**„Výstavba budovy mateřské školy, školní družiny a úprava přilehlého školního hřiště
v areálu ZŠ Přemyslovo náměstí 1“**

VYSVĚTLENÍ, ZMĚNA NEBO DOPLNĚNÍ ZADÁVACÍ DOKUMENTACE

Vysvětlení zadávací dokumentace č. 1 ze dne 6. 3. 2025

Ad 4)

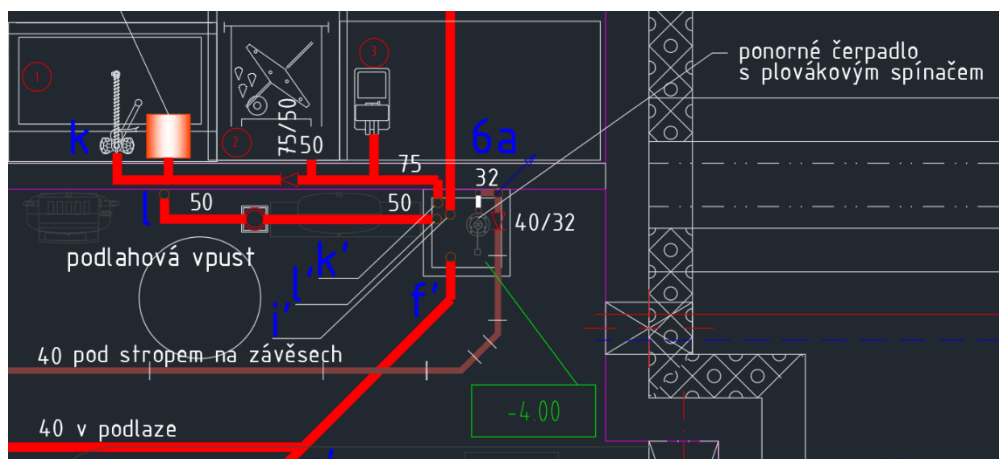
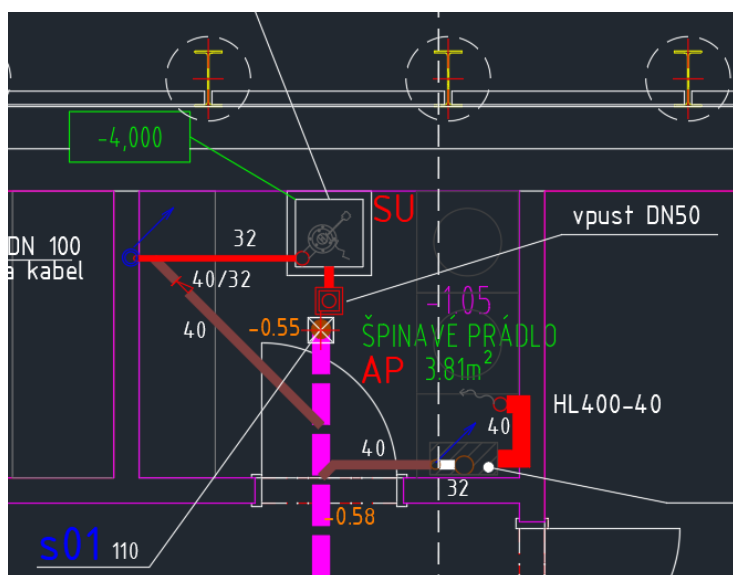
V příloze 14_Výpis plastových výrobků jsou prvky P/1 + P/2 Plastové jímky. K těmto prvkům nejsou žádné bližší informace. V řezu nejsou naznačeny - pravděpodobně by měly být uloženy do vybetonovaných prostorů. Dovolujeme si zadavatele požádat o kontrolu a upřesnění.

Zadavatel k dotazu sděluje, že plastové jímky budou osazeny na betonovou desku (ve staticce jsou nachystané lokální prohloubení), slouží pro účely přecherpávání odpadních vod. V jímkách bude umístěno čerpadlo s plovákovým spínačem.

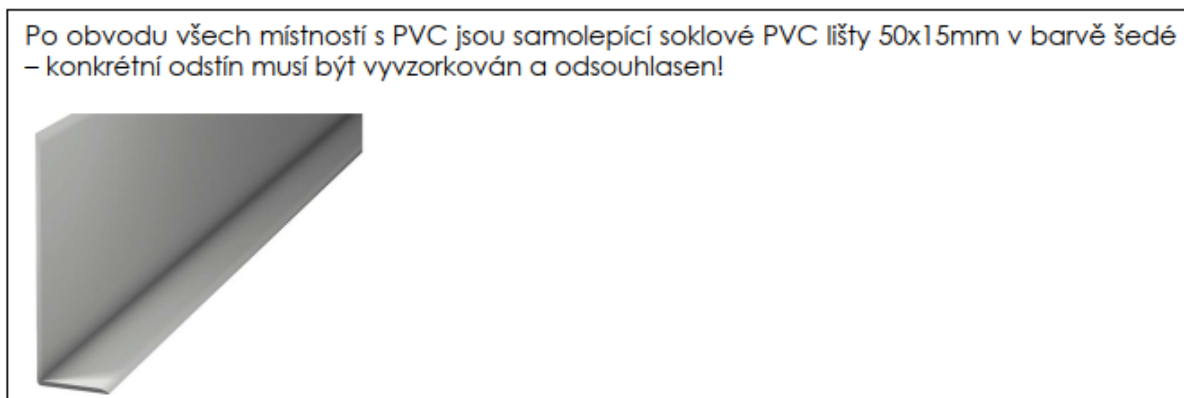
Další dotaz směřuje k protiskluznosti. Ve VV i v TZ je uvedena protiskluznost R10. Námi poptaný odborný subdodavatel nás upozornil, že vodivé podlahoviny mohou mají protiskluznost R9.

Rádi bychom vás tímto požádali o prověření a případné sjednocení.

- a) jedná o formální chybu v psaní s tím, v tomto rozsahu došlo k chybě v psaní s tím, že tyto skutečnosti byly uvedeny do souladu v rozsahu soupisu prací a technické zprávy;
- b) jedná o formální chybu v psaní s tím, v tomto rozsahu došlo k chybě v psaní s tím, že tyto skutečnosti byly uvedeny do souladu v rozsahu soupisu prací a technické zprávy;
- c) požadována protiskluznost R9; tato skutečnost byla upravena v aktualizovaném soupisu prací a technické zprávě;
